31. august 2018

TILSVAR PÅ HØRINGSUTTALELSE FOR REGULERING AV SØBERGSVATN I BINDAL KOMMUNE

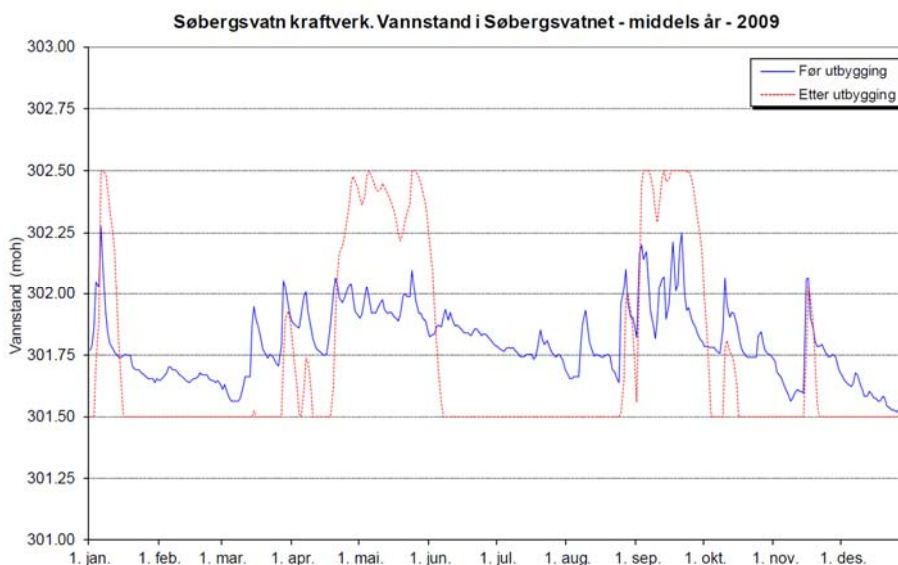
2. Kurve 3 i søknaden indikerer at den røde linjen viser forskjell i vannstand før og etter utbygging. Dette kan misforstås, da naturlig svingning i vannspeil ikke er medtatt. Kurven viser med andre ord ikke endringene som tiltaket vil medføre. Den er også sneket seg inn en liten skrivefeil ved at aksene viser en regulering mellom 302 og 303 meter og ikke mellom 301,5 og 302,5. Vi ser at dette har ført til misforståelse i høringsuttalelsen til Forum for natur og friluftsliv i Nordland, og beklager dette.

- Det ser ut som en litt misvisende kurve 3 i søknaden kan ha medført at Naturvernforbundet har misforstått punktet om reguleringshøyde. Kurven viser 1 meters regulering, men Y-aksen viser regulering mellom 302-303 og ikke 301,5 til 302,5. Det korrekte er derfor at reguleringshøyden er 1 meter og ikke 1,5 som forbundet skriver.

- Kurve 3 er også feil ved at den ikke viser den naturlige svingningen til vannet (Se SWECO sitt svar til spørsmål 1), slik at konsekvensene virker større enn de er i virkeligheten. Sammenlignet med naturtilstanden, vil tiltaket medføre at vannet reguleres 30 cm mer enn i naturtilstanden.

De gamle kartene er unøyaktige og vannets høydebeliggenhet står oppført til 302 meter. Reell høyde under laserkartlegging viste en høyde under oppmåling på 301,7 meter. SWECO har beregnet naturlig laveste vannspeil til å være 301,5 meter, slik at kurvene i SWECOs rapporter viser en regulering 1 meter opp og ikke 50 cm opp/50 cm ned.

I konsesjonssøknaden foreslås det å regulere vannet mellom 301,5 og 302,5 meter. Utbygger ønsker at HRV ikke overstiger naturlig maksimal vannstand. Oppdaterte lasermålinger viser da at reguleringen bør være mellom 301,2 og 302,2 meter (30 cm ned/70 cm opp).

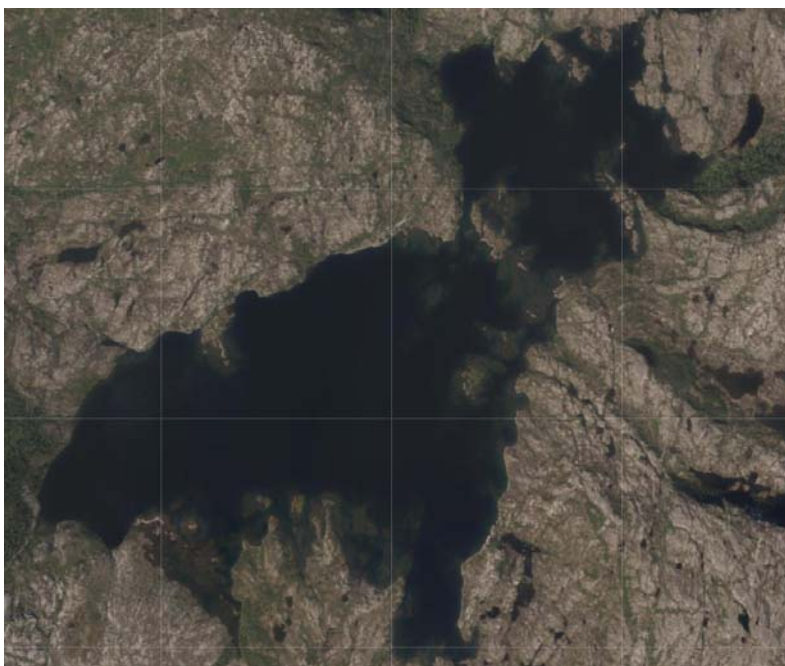
Kurven viser en regulering 1 meter opp fra naturlig laveste vannspeil. Ved å senke LRV til 301.2, vil ikke tiltaket føre til at nye områder settes under vann

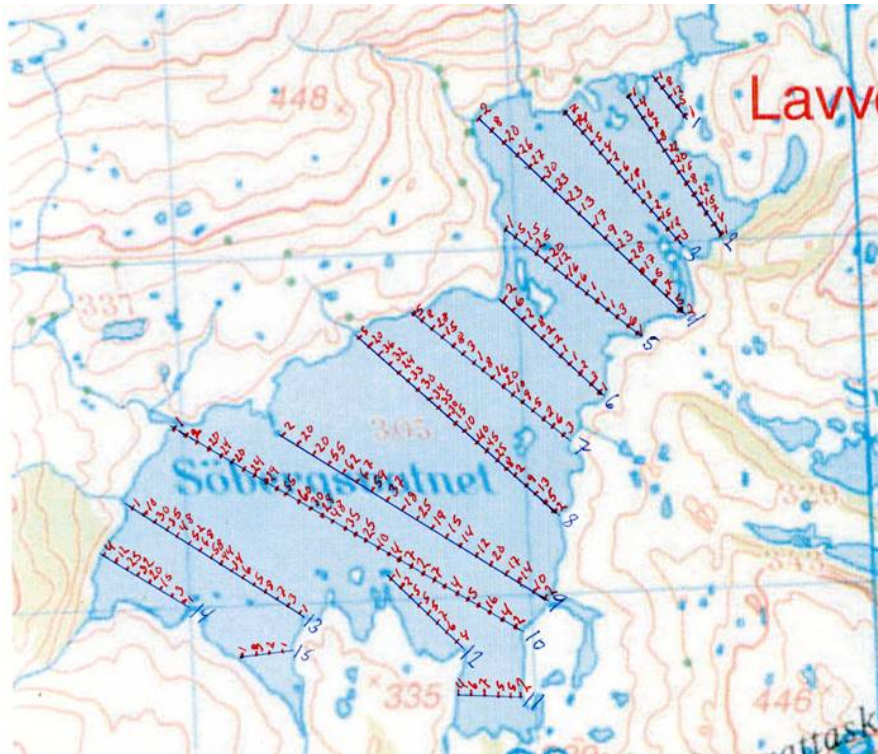
VJFF skriver videre «Ved å senke vannstand frykter vi at det kan få store negative konsekvenser for vannlevende organismer». Dette er i strid med SWECO sine vurderinger.

Dybdekartet viser at vannet er 67 meter på det dypeste og med unntak av enkelte grunne skjær, vil ikke 30 cm senkning føre til tørrlegging av store områder. Det er lite sannsynlig at tiltaket vil gi registrerbare endringer for vannlevende organismer i dette vannet
